Oggetto: *Risposta/Controdeduzioni tecniche al Parere Negativo espresso dal Comune di Mesagne con Nota Prot. 35612 del 11/10/2023 e pubblicato dal MASE sul Portale VALUTAZIONI E AUTORIZZAZIONI AMBIENTALI: VAS - VIA – AIA in data 13/10/2023*

Progetto: [ID-VIP: 9187] Istanza per il rilascio del provvedimento di VIA nell'ambito del provvedimento unico in materia ambientale ai sensi dell'art. 27 del D.lgs. n. 152/2006 relativa al progetto di un impianto per la produzione di energia elettrica da fonte eolica denominato "CE Brindisi Sud", costituito da 6 aerogeneratori di potenza unitaria pari a 6 MW, per una potenza complessiva d'impianto pari a 36 MW, con relative opere di connessione alla RTN, da realizzarsi nei comuni di Brindisi (BR) e Mesagne (BR).

Proponente: AEI WIND PROJECT I S.r.l.

Figura 1. Estratto del Piano Particellare d'Esproprio

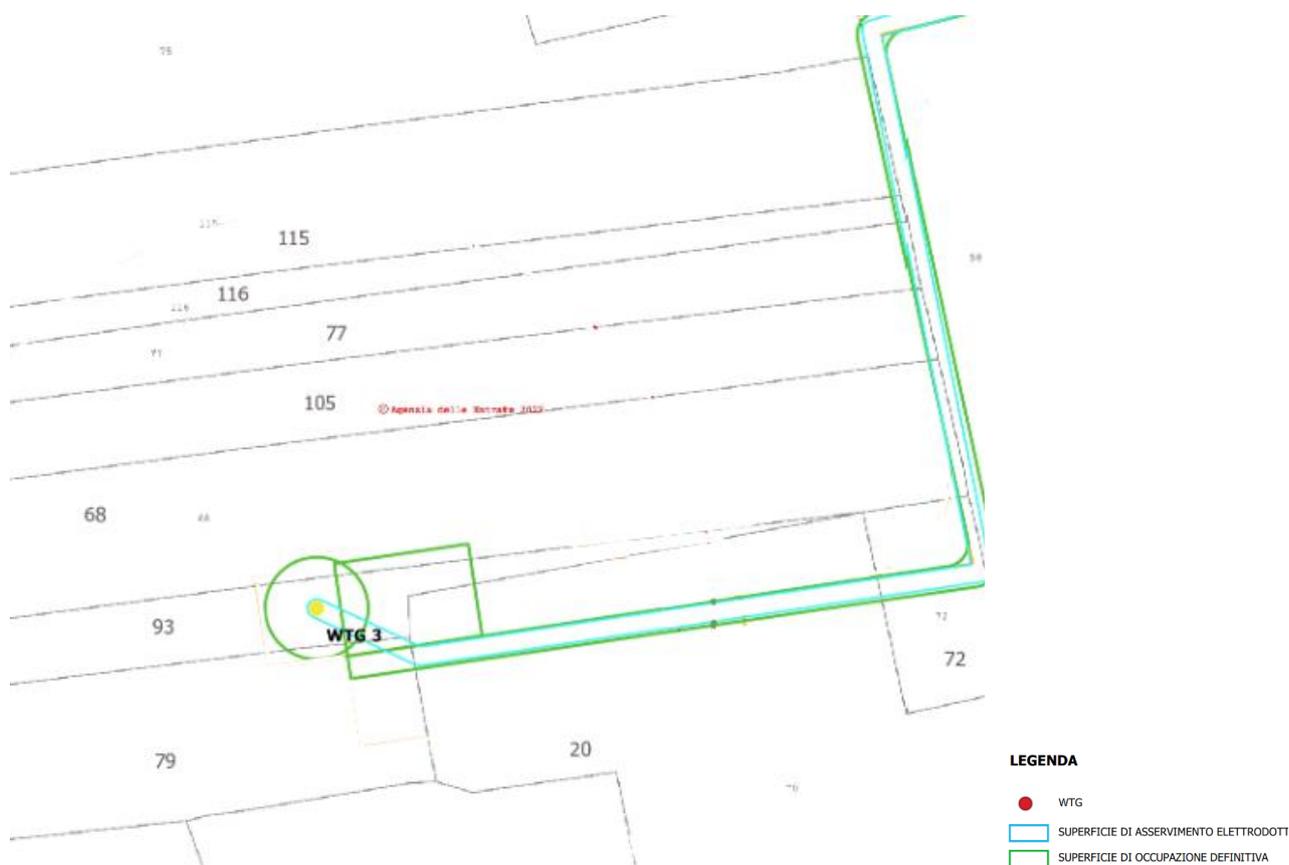
Come evidenziato dalla Nota, il Comune di Mesagne è interessato dalla realizzazione del Progetto esclusivamente con riferimento alla realizzazione della turbina eolica nominata “*WTG 03*”. A tal proposito, occorre altresì puntualizzare che, contrariamente a quanto espresso a pag. 3 della Nota, l’impianto non è identificato catastalmente da tutte le particelle richiamate in tabella a pag. 4 della Nota stessa, ma che solo una minima parte delle particelle richiamate, nella fattispecie le pp. 68, 93, 79, 20 al foglio 59 identificate al Catasto Terreni del Comune di Mesagne, saranno interessate dalla presenza della piazzola dell’aerogeneratore e quindi dalla realizzazione definitiva dell’impianto e del Progetto, mentre le altre particelle oggetto del Progetto, verranno esclusivamente interessate dalla realizzazione della strada di accesso alla turbina e dalla fase esecutiva del Progetto, caratterizzate dalla loro temporaneità e non influendo permanentemente su queste particelle. La scrivente Società precisa altresì che la fase di cantiere prevede il totale ripristino delle aree nonché la loro completa accessibilità ai fini agricoli, prerogativa ragionevolmente richiamata dal Comune di Mesagne per la sua importanza identitaria. Pertanto, la richiamata “*riduzione considerevole dell’uso agricolo del suolo*” si limita in realtà ad un’area di estensione in totale pari a 5.990 m², inclusa di piazzola e strade, il che rispecchia un valore di assai modesta entità rispetto all’area totale interessata dal Progetto e che, pertanto, non risulta essere un grave pregiudizio da parte della Scrivente Società.

Quanto finora espresso è ampiamente descritto nel *Piano Particellare PR10.2*, di cui si riporta di seguito un estratto, facente parte del Progetto Definitivo inviato al Ministero dell’Ambiente e della Sicurezza Energetica e consultabile pubblicamente sul Portale Valutazioni Ambientali, messo a disposizione dal MASE.

Più precisamente, si può notare che in **verde** viene perimetrato ciò che resta dell'occupazione dell'impianto in fase esecutiva, da cui si evince l'impatto minimo e la marginale occupazione delle aree.

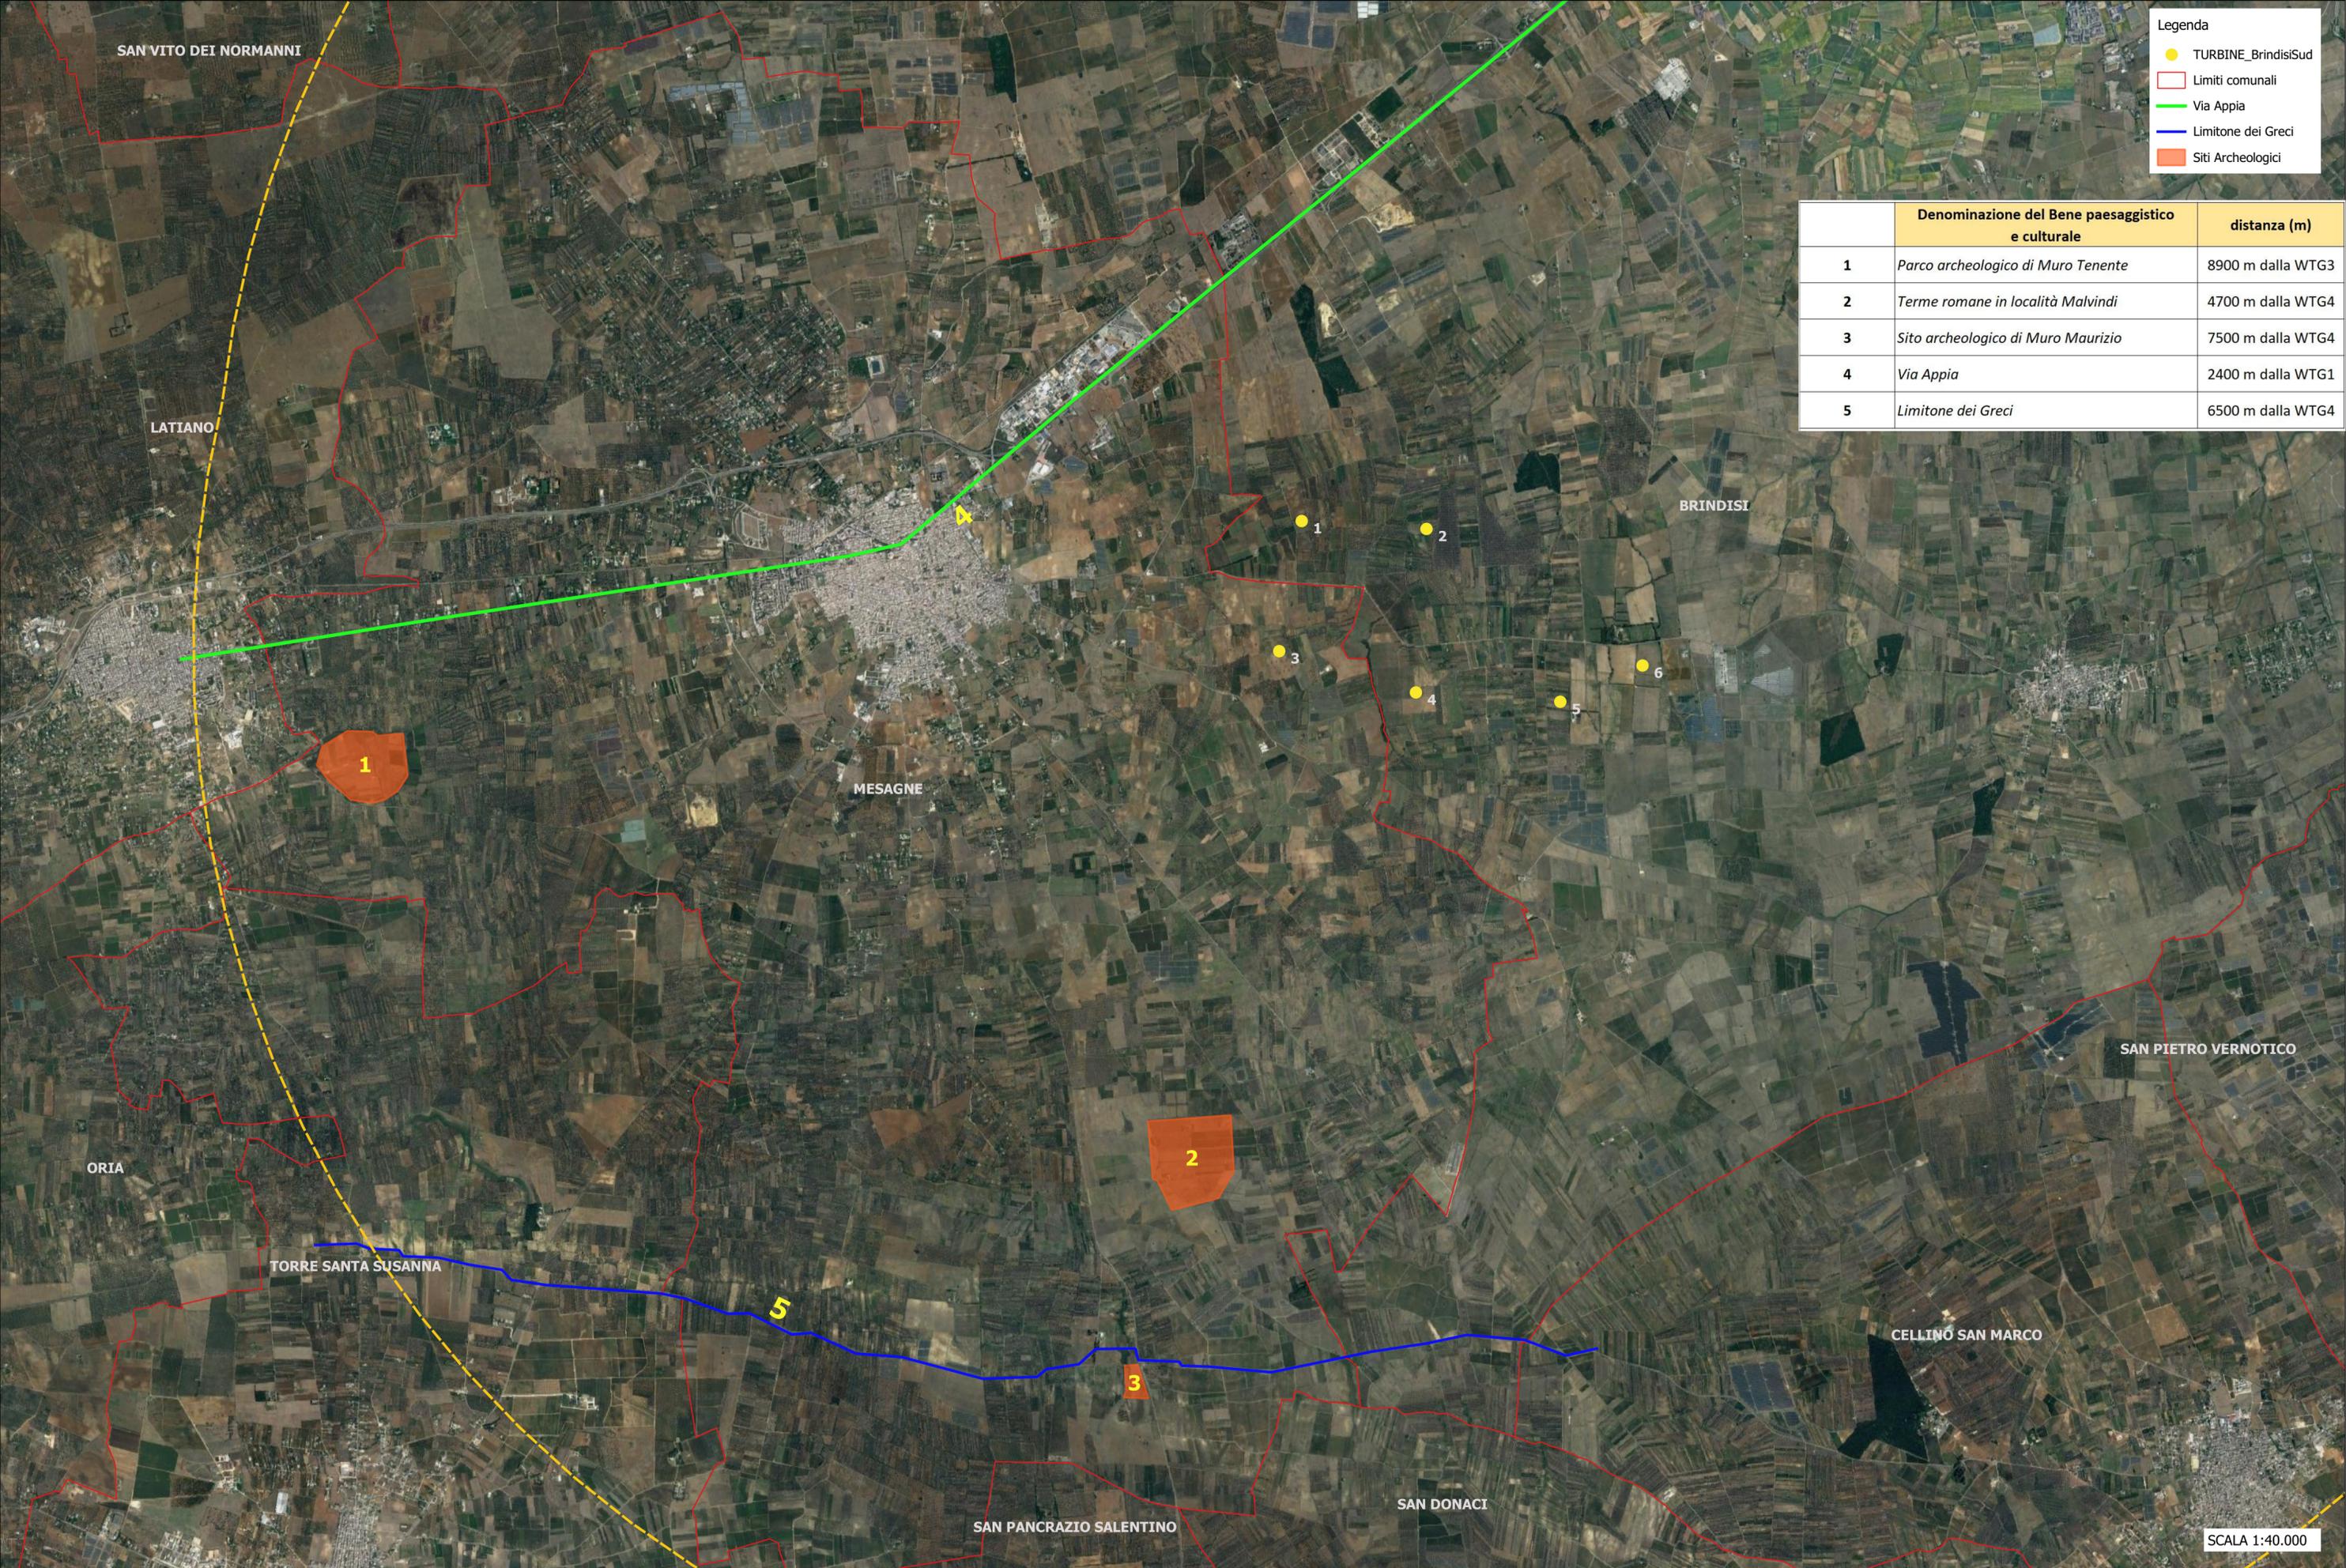
In aggiunta a quanto sopra, il parere negativo prodotto dal Comune di Mesagne contesta altresì il fatto, a parere del detto Comune, di non aver tenuto in considerazione *gli antichi tracciati della via Appia e del Limitone dei Greci, parco archeologico di Muro Tenente, le terme romane in località Malvindi e il sito archeologico di Muro Maurizio*. A tal proposito, è stata prodotta la tavola con l'identificazione delle distanze dai suddetti beni, di cui si riporta di seguito l'estratto della tabella da cui si evince chiaramente l'assenza di un'interferenza diretta tra il Progetto in esame e gli elementi tutelati sopra richiamati.

Denominazione del Bene paesaggistico e culturale	distanza (m)
Parco archeologico di Muro Tenente	8900 m dalla WTG3
Terme romane in località Malvindi	4700 m dalla WTG4
Sito archeologico di Muro Maurizio	7500 m dalla WTG4
Via Appia	2400 m dalla WTG1
Limitone dei Greci	6500 m dalla WTG4

Denominazione del Bene paesaggistico e culturale	distanza (m)
1	Parco archeologico di Muro Tenente	8900 m dalla WTG3
2	Terme romane in località Malvindi	4700 m dalla WTG4
3	Sito archeologico di Muro Maurizio	7500 m dalla WTG4
4	Via Appia	2400 m dalla WTG1
5	Limitone dei Greci	6500 m dalla WTG4
